*Nolikums Iepirkuma procedūrai „Jahtotāju servisa ēkas būvniecība”
Iepirkuma identifikācijas Nr.SOP 2018/05 Interreg/ESTLAT55*

PRECIZĒJUMI PAR BŪVPROJEKTU “JAHTOTĀJU SERVISA ĒKA” UN DARBU APJOMU TĀMI.

ŪKT

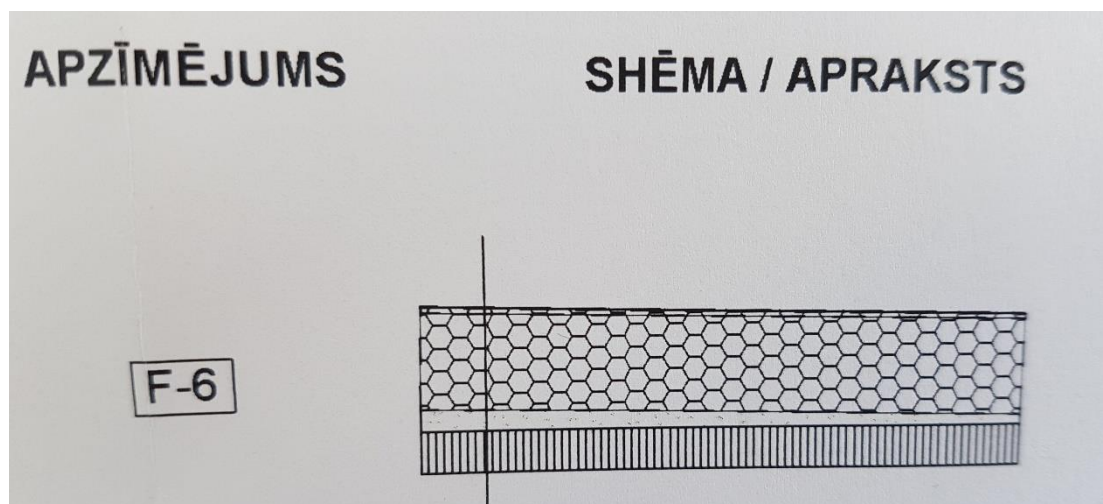
1. ŪKT darbu apjomos ir norādīts ūdensapgādes OD110 cauruļvads - 150m, taču projekta tāds tas neparādās. Atbilstoši vienošanai starp Salacgrīvas ostas pārvaldi un Salacgrīvas novada publisko ūdensvada un kanalizācijas tīklu apsaimniekotāju SIA "Salacgrīvas ūdens" mūsu projektam nepieciešamo ūdensvadu ar mūsu materiālu (OD110, 150 m) ierīkos SIA "Salacgrīvas ūdens", sagatavojot savu projekta dokumentāciju izbūvējamam posmam

2. ŪKT darbu apjomos ūdensvada caurules OD63 norādītas 76 m, taču projektā 64 m. Sadzīves kanalizācijas caurules OD160 darbu apjomos norādītas 79 m, taču projektā 65,55 m. Ūdens un kanalizācijas cauruļu garumi darbu apjomos parādās lielāki nekā redzams plānā, jo vienmēr tiek pierēķināts koeficients apjomiem, kas veidojas no neprecizitātēm mēroga dēļ, atgriezumiem, iebūves slīpuma, savienojumiem utt.

3. Darbu apjomos norādīta viena sadzīves kanalizācijas dz/bet. aka, taču projektā redzamas divas – K1-3 un K1-4. Darba apjomos viena sadzīves kanalizācijas aka norādīta sekojošu iemeslu dēļ: Dz/bet. aka K1-4 un posms līdz galējai pieslēguma vietai ir izbūvēta pirms šī būvprojekta celtniecības darbu sākuma.
